A TUTTI I NOSTRI CLIENTI

Elenco nuovi prodotti disponibili a magazzino SCAME Italy

Serie LIBERA

• COMUNICAZIONE DI MODIFICA

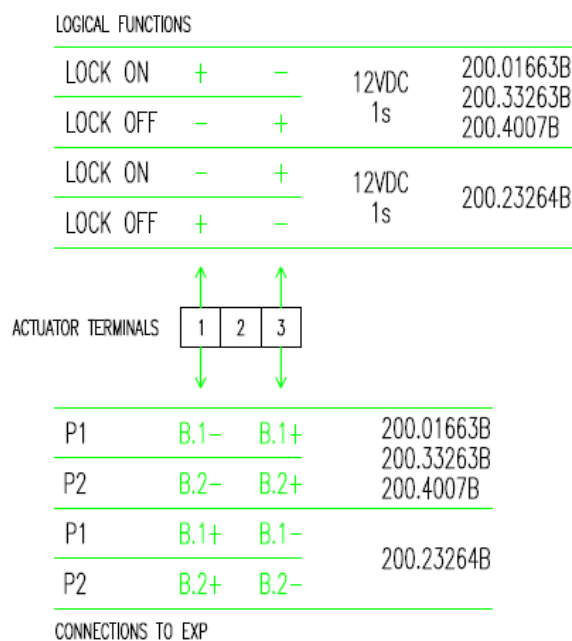
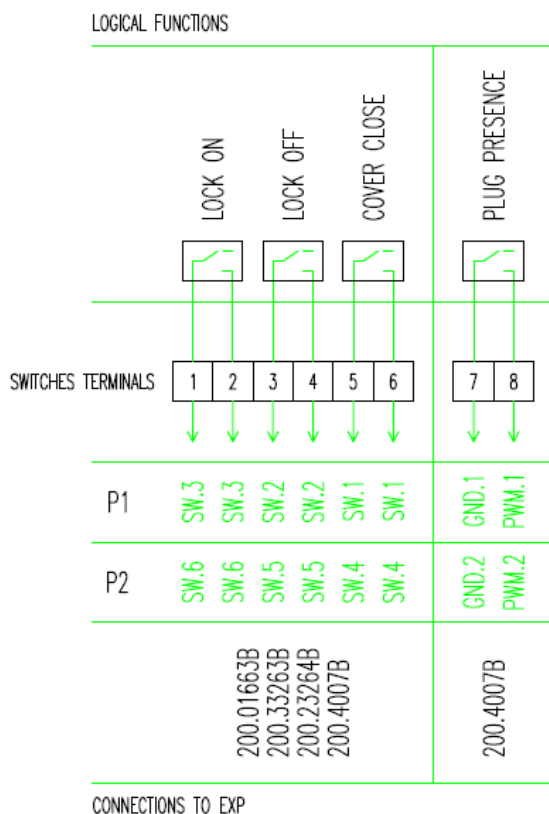
Scame Parre S.p.A. informa che, con lo scopo di standardizzare i cablaggi e razionalizzare le procedure di collaudo, le prese con blocco Tipo 3A (200.01663B), Tipo 3C (200.33263B), Tipo 2 (200.23264B) e Unel (200.4007B) sono state modificate.

La modifica consiste nel:

- Riposizionamento dei segnali sulla morsetteria come la 200.23264B (vedi schema allegato).
- Passaggio da 0,75 a 0,5 mmq per i conduttori di collegamento degli switch (i conduttori da 0,75 mmq saranno utilizzati fino ad esaurimento).

La modifica non incide il funzionamento della presa, ne la sua gestione, che rimane sostanzialmente immutata.

La modifica interesserà tutti gli articoli prodotti dal 05.05.2014, per i quali i fogli di istruzioni saranno aggiornati al nuovo cablaggio.

La modifica non sarà retroattiva pertanto tutti gli articoli presenti a magazzino in tale data verranno forniti, fino ad esaurimento, con il precedente cablaggio.

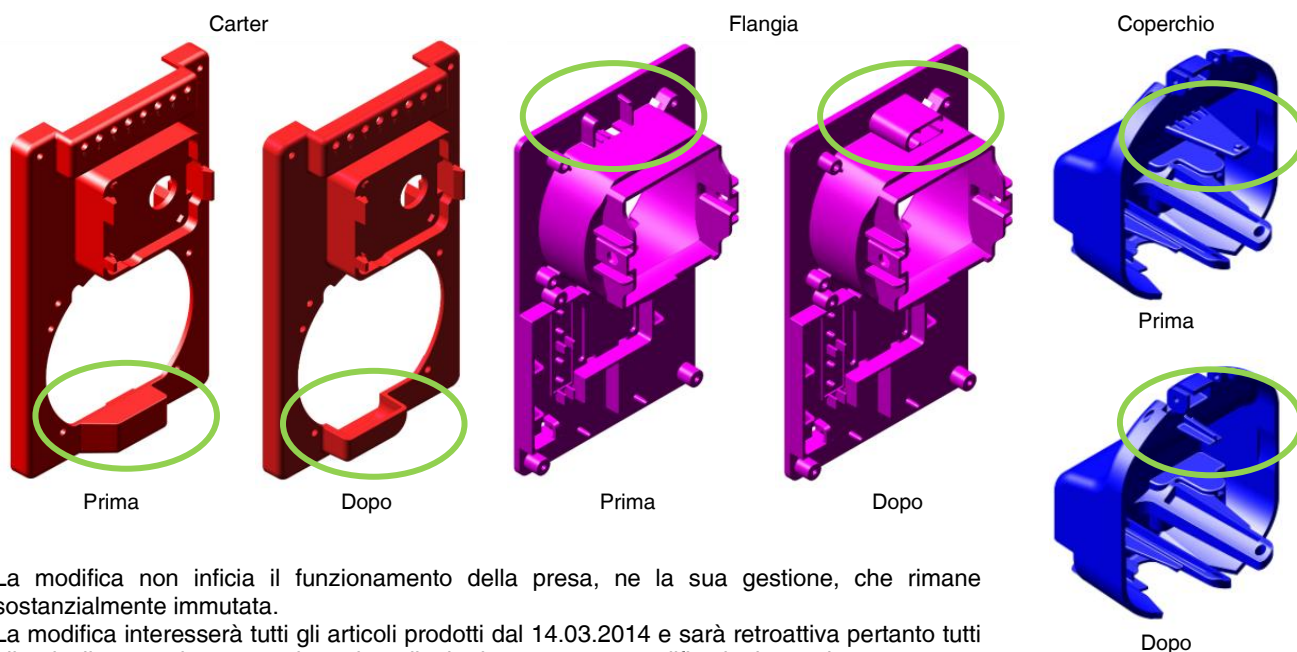
Scame Parre S.p.A. informa che, con lo scopo di garantire l'interoperabilità con il maggiore numero possibile di spine Schuko oggi presenti sul mercato, la presa UNEL con blocco (200.4007B) è stata modificata. La modifica consiste nel ridimensionamento dell'aletta premi-microswitch presente su coperchio (che impediva la chiusura dello stesso nel caso di inserimento di spine angolate) e conseguente riposizionamento del microswitch.

La modifica non incide il funzionamento della presa, né la sua gestione, che rimane sostanzialmente immutata.

La modifica interesserà tutti gli articoli prodotti dal 14.03.2014 e sarà retroattiva pertanto tutti gli articoli presenti a magazzino prima di tale data verranno modificati a loro volta.
